Notitie behandeling zienswijzen wijziging omgevingsplan 'TAM omgevingsplan H22I Hopliedenkade' en ontwerp omgevingsvergunning Hopliedenkade fase 1

- wijziging omgevingsplan 'TAM omgevingsplan H22I Hopliedenkade'
- ontwerp omgevingsvergunning Hopliedenkade fase 1 (Z2025-00008565)

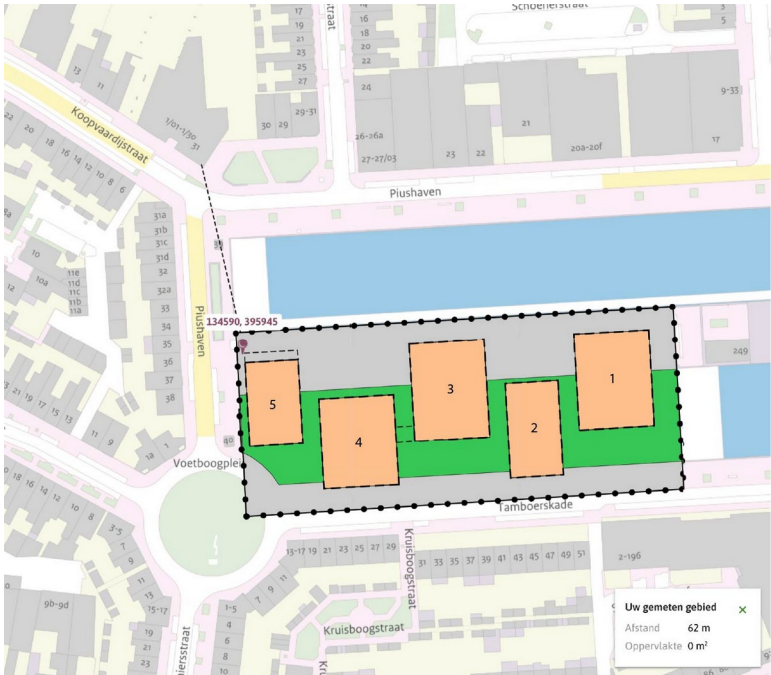
1.1	<i>Zienswijze – ontwikkeling heeft een negatief effect op gebruik Piushaven</i>	Reclamant is bewoner van een schip in de Piushaven. Reclamant stelt dat een gedegen windtunnelonderzoek ontbreekt en dat de windberekeningen en plaatjes enkel gericht zijn op het land en niet op het water. Reclamant stelt dat er ernstige hinder van wind gaat optreden op het water met name aan de noordzijde van de gebouwen en dat dit een negatief effect heeft op het gebruik van de Piushaven als haven. Reclamant stelt dat dit kan zorgen voor gevaarlijke situaties voor de scheepvaart in de haven en het verblijf aan boord van afgemeerde schepen.
	<i>Reactie gemeente</i>	Conform het hoogbouwbeleid van de gemeente (Handreiking hoogbouw, mei 2017, reparatie juni 2023) is een windonderzoek gedaan om aan te tonen dat de negatieve effecten van de te verwachten windstromen in de openbare ruimte beperkt zijn. Het onderzoek is uitgevoerd met de Computational Fluid Dynamics (CFD) onderzoeksmethode. Hierbij is er getoetst aan richtwaarden van de windhinderklassen per beoogde activiteit van de voetganger conform de NEN 8100 (2006). Deze NEN norm wordt in Nederland algemeen gebruikt als beoordelingskader. Volgens deze NEN norm kan zowel een windtunnelonderzoek als de CFD onderzoeksmethode gebruikt worden. Uit dit onderzoek blijkt dat er een aanvaardbaar windklimaat per beoogde activiteit van de voetganger te verwachten is. . In het windonderzoek, dat is toegevoegd aan de onderbouwing van het Omgevingsplan, was het water buiten beschouwing gelaten gezien de reikwijdte van de NEN 8100. Het water is echter wel een onderdeel van de openbare ruimte en dient op grond van het Hoogbouwbeleid meegenomen te worden in de beoordeling van het windonderzoek. Er is

een oplegnotitie gemaakt waarbij het water is meegenomen. Uit het windonderzoek blijkt dat er een overwegend mild windklimaat op het water van de Piushaven heerst met overwegend de meest gunstige windhinderklasse A, beperkt B en een minimale hoeveelheid windhinderklasse C. Deze laatste klasse wordt beschouwd als goed geschikt voor de activiteit doorlopen en kan ook als maatgevend worden beschouwd voor activiteiten op het water, waardoor overwegend een zeer gunstig windklimaat aanwezig zal zijn. De oplegnotitie zal als bijlage bij de motivering van het omgevingsplan worden gevoegd.

Conclusie	Het windonderzoek is aangevuld. Uit het onderzoek blijkt dat ook op het water het windklimaat aanvaardbaar is. De motivering van het omgevingsplan wordt hiermee aangevuld.

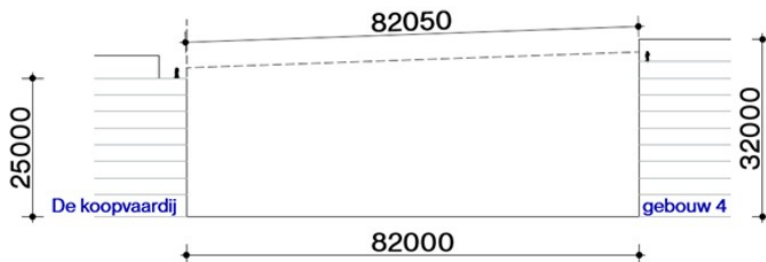
2.1	Zienswijze – privacy, uitzicht en woongenot	Reclamanten zijn woonachtig in het penthouse op de bovenste verdieping van het complex De Koopvaardij dat is voorzien van een ruim terras aan de havenzijde. De woning en buitenruimten bevinden zich op 22-23 meter hoogte op een zeer korte afstand van circa 55 meter tot de ontwikkeling. De huidige bebouwing in de omgeving van de woning van cliënten is lager. Reclamanten hebben bezwaar tegen de hoogte van de woontorens 1, 3 en 4 met een bouwhoogte van respectievelijk 40, 51 en 32 meter. Momenteel hebben reclamanten een vrij uitzicht vanaf het terras met wellnessgedeelte naar de haven. Er is momenteel geen sprake van inkijk. De bouwhoogte van de nieuwe ontwikkeling heeft een enorm effect voor het uitzicht en privacy van reclamanten. Uit de toelichting op het ontwerpplan blijkt niet dat er rekening is gehouden met de situatie van reclamanten. Reclamanten stellen dat strijd is met het hoogbouwbeleid ‘Handreiking hoogbouw, mei 2017, reparatie juni 2023’ (hierna: Handreiking) waarin staat dat altijd getoetst moet worden op lokale effecten en expliciet naar uitzicht en privacy. Over uitzicht staat in de Handreiking dat het uitzicht vanaf omliggende

Gebouw 1:

- De kijkhoek ligt hoger, daarmee ook de afstand tot het bestaande terras.
- Het gebouw is 40m maar de hoogste vloer ligt op 34m. Dit omdat de hoogte wordt gebruikt voor schuine daken (architectonisch) en geen werkelijke gebruiksverdieping is.
- De afstand is ca. 5,2x zoveel als vereiste 25m conform hoogbouwbeleid.

Gebouw 3:

- De kijkhoek ligt hoger, daarmee ook de afstand tot het gebouw
- Het gebouw krijgt licht 2,5, terug vanaf 10^e laag
- Afstand is ca. 3,6x zoveel als de vereiste 25m conform hoogbouwbeleid
- De kijkafstand is op hoogste verdieping 91m

Gebouw 4:

- De kijkhoek ligt min of meer op dezelfde hoogte
- Er wordt niet op het terras neergekeken
- Afstand is ca. 3,3x zoveel als de vereiste 25m conform hoogbouwbeleid

Met de voorgestelde posities van de gebouwen is rekening gehouden met privacy en het uitzicht van de bewoners in de bestaande omgeving. Dit is redelijkerwijs gedaan zoals te verwachten is in dit dynamische stadsdeel.

Bestaand hoofdvolume, schematische weergave huidig uitzicht vanuit de woning (bg)

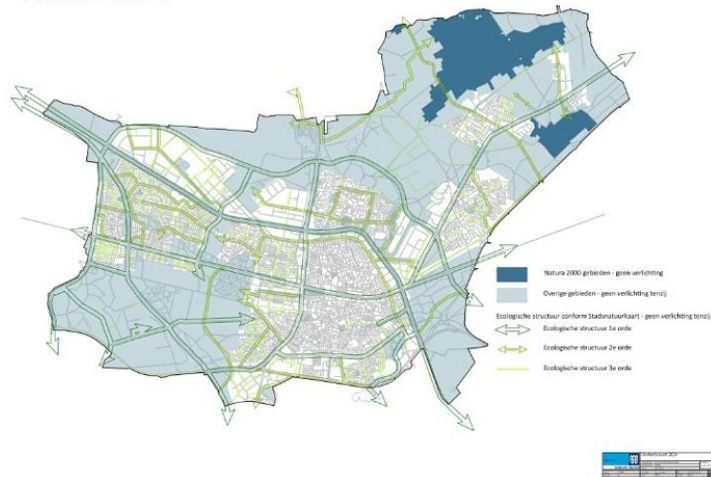
4.1	Zienswijze – schending	Reclamant wijst erop dat gebouw 5 met een goothoogte van 19,5 meter
-----	------------------------	---

<i>privacy</i>	en een nokhoogte van 21,5 meter ruim anderhalf keer zo hoog is als het bestaande gebouw Residentie (met een hoogte van 13,6 meter). Hoewel de afstand van het nieuwe gebouw tot de woning van reclamant op de onderste laag 2,5 meter verder weg ligt, geldt dat vanaf de eerste verdieping tot het dak het nieuwe gebouw juist 2,5 meter dichterbij de woning ligt dan het bestaande gebouw. Daarbij wijst reclamant erop dat het bestaande gebouw slechts enkele kleine raamopeningen aan deze zijde had, terwijl het nieuwe gebouw volgens het plan uit substantieel meer ramen, deuren en balkons moet gaan bestaan. Hierdoor wordt de privacy en het gevoel van veiligheid van reclamant onaanvaardbaar aangetast vanwege inkijk vanuit het terrasbalkon (zijde Hopliedekade), de uitkragende balkons (zijde Hopliedekade), de ramen (zijde Piushaven straatzijde) en balkons (zijde Piushaven straatzijde). Reclamant stelt dat het oppervlak dat rechtstreeks uitzicht heeft op zijn woning vele malen groter wordt en dat met name in de woonkamer en in de werkkamer op zolder dit grote impact heeft. Reclamant maakt zich zorgen over eventuele inkijk in de achtertuin en kan dit op basis van de getoonde afbeeldingen in de stukken niet goed beoordelen. Reclamant verzoekt een tekening of doorsnede waaruit de situatie duidelijk wordt.

<i>Reactie gemeente</i>	Wij wijzen erop dat het realiseren van meer raamopeningen en het maken van balkons ook op grond van het nu geldende 'tijdelijk deel van het omgevingsplan' (voorheen bestemmingsplan) mogelijk is. Daarnaast is de voorgestelde inpassing niet strijdig met de privaatrechtelijke bescherming zoals benoemd in artikel 5:50 BW, waarbij ramen op 2 meter van de erfgrans ramen mogen liggen. In zijn algemeenheid geeft een Omgevingsplan de positie en de maximale afmetingen van een bouwvolume / de bouwmassa aan. In een Omgevingsplan zijn al aan alle zijden van het gebouw raamopeningen mogelijk tenzij dit door regels nadrukkelijk begrensd is. Het huidige gebouw heeft nu in de westgevel op een beperkt aantal plaatsen ramen. Dit aantal ramen is niet in het vigerende 'tijdelijk deel van het omgevingsplan' beperkt. Ook op grond van deze regels is het mogelijk om meer ramen in de westgevel te plaatsen. Daarnaast biedt het vigerende plan de mogelijkheid aan alle zijden van het gebouw uitkragende balkons te maken van maximaal 1,5m diepte (Omgevingsplan, Bestemmingsplan Piushavengebied 2009, artikel 17.4.1.f). Het vigerende omgevingsplan staat tegenover Piushaven 36 bebouwing tot 13 meter hoog toe. Vanuit dit bouwvolume is direct zicht tot diep in de woning mogelijk. Vanaf een grotere hoogte zal door de kijkhoek de inkijk minder diep zijn. In de bestaande situatie ligt een deel van de bebouwing van de Residentie op ongeveer 18 meter afstand van de voorgevelrooilijn van de woningen aan de Piushaven. Een ander deel ligt op 23,5m afstand. De beoogde nieuwe positie van de bebouwing ligt op ongeveer 20,8m afstand. Voor enkele woningen wordt de afstand groter, ter plaatse van Piushaven 36 wordt de afstand kleiner. Bij het bepalen van de hoogtes is er zorgvuldig gekeken naar de inpassing binnen de bestaande context. Gebouw 5 is het laagste gebouw van het complex. Dit gebouw is lager en heeft ook een schuine kap zodat dit gebouw in volume aansluit op de bestaande kleinschaliger woonbebouwing. Met de grotere hoogte ten opzichte van de bestaande woonbebouwing wordt ook stapsgewijs de schaalsprong naar het hoogste gebouw (gebouw 3) gemaakt. De rooilijn van gebouw 5 is aan de zijde van de Piushaven (noordzijde) meer naar het zuiden gelegd. Hoewel er bij gebouw 5 ook aan de noordzijde uitkragende balkons mogelijk zijn, zal er vanuit Piushaven 36

ten opzichte van het huidige omgevingsplan aan de zijde van de Hopliedenkade juist meer uitzicht mogelijk zijn.

Aan de westzijde (aan de woonstraat Piushaven) zijn geen uitkragende balkons mogelijk, zodat de buitenruimtes van gebouw 5 minimaal op 20,8m afstand van de bestaande woningen blijven liggen. Dit is in de kavelpaspoorten, die onderdeel uitmaken van de regels van het plan, geborgd.

Wij stellen dat ramen op een afstand van 20,8 meter tot woning van reclamant niet zal leiden tot een onaanvaardbare schending van privacy. Wij nemen daarbij in overweging dat in het vigerende tijdelijke deel van het omgevingsplan reeds op korte afstand van de woning van reclamant ramen mogelijk zijn.

Donkertekaart

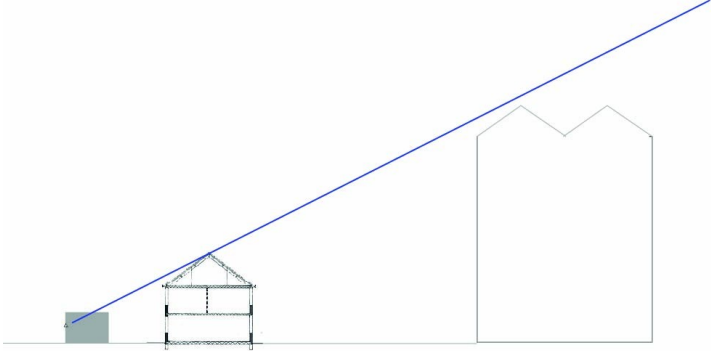
4.5	<i>Zienswijze – aanpassen ontwerp</i>	Reclamant verzoekt om een aanpassing van het ontwerp waarbij het meest westelijk gebouw tot zijn woning: • De teruggetrokken rooilijn aan de Hopliedenkade blijft behouden; • Een wezenlijk grotere afstand tot zijn woning heeft door bijvoorbeeld: - o Het gebouw 5 meter smaller te maken en het volume te verschuiven richting Tamboerskade - o Alle 5 gebouwen smaller te maken en oostelijk op te schuiven

- o Onderzoeken van ruimte voor bouwvolumes op locaties aan de Tamboerskade • Een wezenlijk lagere hoogte heeft; • Aanvullende eisen kent ter vermindering van inkijsk en lichthinder, waaronder: - o Het uitsluiten van balkons (zowel uitkragend als inpandig) - o Het uitsluiten van een zij ingang aan de Piushaven (straat) - o Het instellen van een regime voor de verlichting (zoals ook voor de openbare sfeerverlichting de bedoeling is) - o Beperking van het gebruik voor ondernemers tot 18:00 in de plint op de hoek Hopliedenkade en Piushaven, met verplichting de verlichting 's-avonds uit te laten • Beperken van inkijsk in de achtertuin van de woning (voor zover hier sprake van is).
	Reactie gemeente	Wij hebben de alternatieven die reclamant aandraagt onderzocht en komen om de hiernavolgende redenen tot de conclusie dat deze alternatieven niet gewenst zijn. -In het plan ligt de rooilijn 3 meter terug ten opzichte van de huidige doorgaande rooilijn aan de Hopliedenkade en wordt het volume aan de Piushaven (woonstraat) 2,5 meter teruggelegd. Deze veranderingen in rooilijn hebben zoals ook in artikel 4.1 aangegeven ook voor Piushaven 36 een gunstige effect. Ter plaatse van de huidige berging (waar in het huidige Omgevingsplan al (lage) bebouwing is toegestaan) wordt het bouwvlak over een lengte van 5 meter, 2,5 meter dieper. Gezien het beoogde samenhangende ruimtelijk beeld is het onwenselijk om juist op de hoek van de straat Piushaven en de Tamboerskade de bestaande teruggetrokken rooilijn te behouden.  Met pijlen is de verandering van het nieuwe bouwvlak t.o.v. voormalig bouwvlak (in blauw) aangegeven. De rode stippellijn geeft de voormalige rooilijn aan de Hopliedenkade aan.

-Wij wijzen erop dat in de nieuwe situatie het gebouw grotendeels op dezelfde en zelfs grotere afstand staat dan in de huidige situatie. Indien het gebouw aan de Piushaven(woonstraat) 5 meter smaller wordt gemaakt gaat dit ten koste van het aantal woningen. Hiermee wordt het plan financieel onhaalbaar waardoor er op deze locatie geen invulling meer gegeven kan worden aan de woningbehoefte. -Indien dit gebouw wordt verschoven in de richting van de Tamboerskade ontstaat er een grotere overlap tussen gebouwen 4 en 5. Dit gaat ten koste van de mogelijke daglichttoetreding van de appartementen die aan de ruimte tussen de gebouwen liggen. Het halen van de in het BBL gestelde daglichteisen wordt dan vrijwel onmogelijk. -Indien alle gebouwen smaller worden gemaakt, gaat dit ten koste van het aantal woningen. Hiermee wordt het plan financieel onhaalbaar. -Indien gebouwen aan de Tamboerskade worden toegevoegd gaat dit ten koste van de beoogde groene ruimte tussen de gebouwen. Het toevoegen van gebouwen gaat ook ten koste van het beoogde ruimtelijke beeld waarbij er aantrekkelijke doorzichten tussen de gebouwen ontstaan. -Een wezenlijk lagere hoogte gaat ten koste van het aantal woningen. Hiermee wordt het plan financieel onhaalbaar. In de directe omgeving is bebouwing toegevoegd met vergelijkbare hoogte sprongen. Met de voor gebouw 5 voorgestelde hoogte wordt de overgang gemaakt van de woonwijk naar het hoogste bouwvolume. -Het maken van een buitenruimte bij een woning is conform artikel 4.175 van het BBL verplicht. Het uitsluiten van balkons is hierom niet mogelijk en daarbij ook niet gewenst vanuit de beoogde woonkwaliteit. -De hoofdingang van gebouw 5 is aan de westzijde beoogd. Het gebouw dient echter ook nog voorzien te worden van een vluchtroute. Het uitsluiten van een uitgang aan de Piushaven-straat is vanwege de beoogde verschillende functies en de benodigde ontsluiting niet mogelijk. - In het stedelijk gebied behoort lichtuitstraling vanuit andere woningen en gebouwen tot het normale woon- en leefklimaat. Wij zijn niet voornemens om op deze locatie de lichtuitstraling van woningen te reguleren. Het donkertebeleid van de gemeente is erop gericht om lichtgevoelige soorten, zoals vleermuizen, insecten en amfibieën, zo veel mogelijk te beschermen. De stadsnatuurkaart vormt hiervoor de leidraad. Deze locatie is niet opgenomen op de Donkertekaart.

De commerciële en maatschappelijke ruimten moeten voldoen aan de regels in het omgevingsplan. Dit houdt ook in dat een eventuele horeca slechts is toegestaan wanneer de openingstijden gelijk zijn aan de openingstijden van de hoofdactiviteit. Overigens is ook bij deze functies geen sprake van overmatige lichthinder en zijn hieraan geen extra te stellen.

In de huidige situatie geeft een straatlantaarn een constant hoog lichtniveau. Deze verlichting is meer van invloed op het lichtniveau in de woning van de reclamant dan de (sfeer) verlichting in de beoogde nieuwe woningen op meer dan 20 meter afstand.
